<p style="text-align: center;">COMUNICAÇÃO DE NÃO-CONFORMIDADE AMBIENTAL - CNC</p> <div style="display: flex; justify-content: space-around; align-items: center;">     </div>	
Data: 09/10/2013	Localização Trecho: Pacajá - Anapú
Hora: 15:00	Construtora: TORC Km: 487,8/ 474,3/ 473,66 Lote: 03 Zona:
Condições Climáticas:	Lado: Esquerdo Coordenadas: S 03.5534° e W 051.10952° / S 03.62317° e W 051.01416° / S 03.62575° e W 051.00923° Estaca: 4960/4285/4253
Programa:	
Caracterização Rápida do Local	
<input type="checkbox"/> APP <input type="checkbox"/> Terras Indígenas <input checked="" type="checkbox"/> Faixa de Domínio <input type="checkbox"/> Área-Fonte	<input type="checkbox"/> Área de Apoio <input type="checkbox"/> Área de Depósito (Bota-Fora) <input type="checkbox"/> Outros Obs.: Captação de água com ausência de proteção de equipamento
Não-Conformidade Identificada	
Durante o trabalho de supervisão verificou-se a utilização de bombas para captação de água em corpos hídricos localizados na faixa de domínio da rodovia, em ambos os pontos de captação notou-se a ausência de proteção para as bombas, inclusive com a ocorrência de um vazamento de óleo em um dos equipamentos.

Relatório Foto

CROQUI

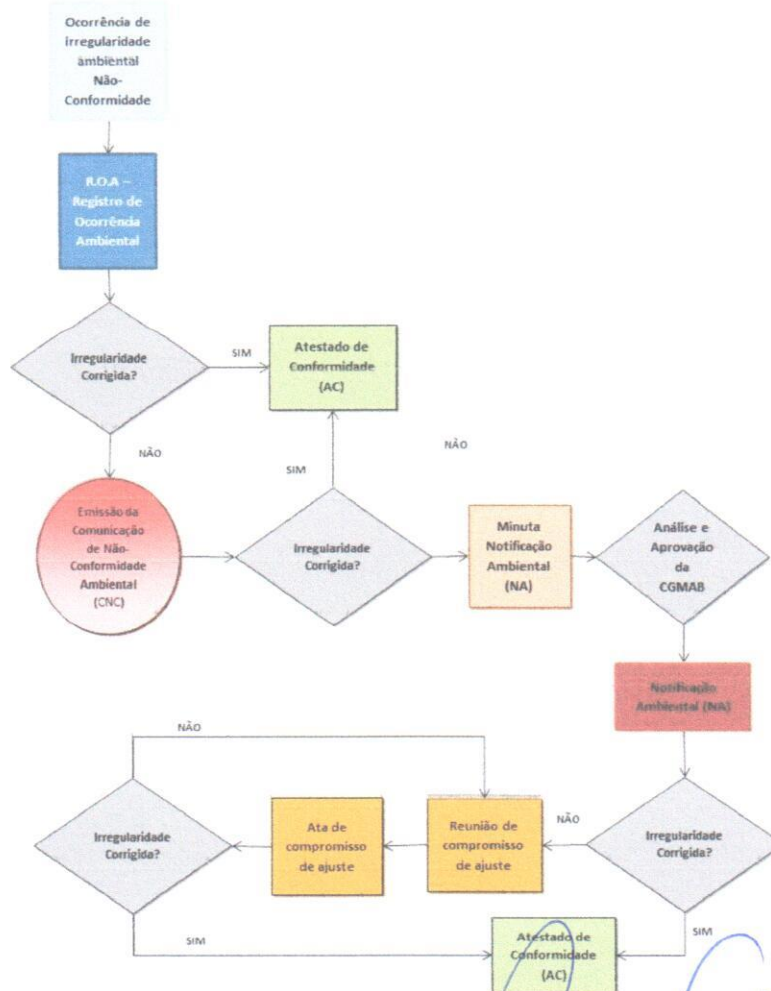
Foto 01 - Bomba para captação de água sem proteção adequada na faixa de domínio da rodovia.	Foto 02 - Bomba para captação de água sem proteção adequada e apresentando vazamento de óleo na faixa de domínio da rodovia.

Foto 03 - Bomba para captação de água sem proteção adequada na faixa de domínio da rodovia.	Foto 04 -

Sugerimos que a instalação das bombas seja adequada com a utilização de dispositivo de proteção que evite o contato do equipamento diretamente no solo e, principalmente, contenha os vazamentos de óleos. Solicitamos a apresentação de outorga ou dispensa de outorga do órgão ambiental, caso os pontos não estejam outorgados, sugerimos a paralisação das captações, mesmo que o volume de captação seja ínfimo, reiteramos que a necessidade de solicitação de dispensa de outorga.
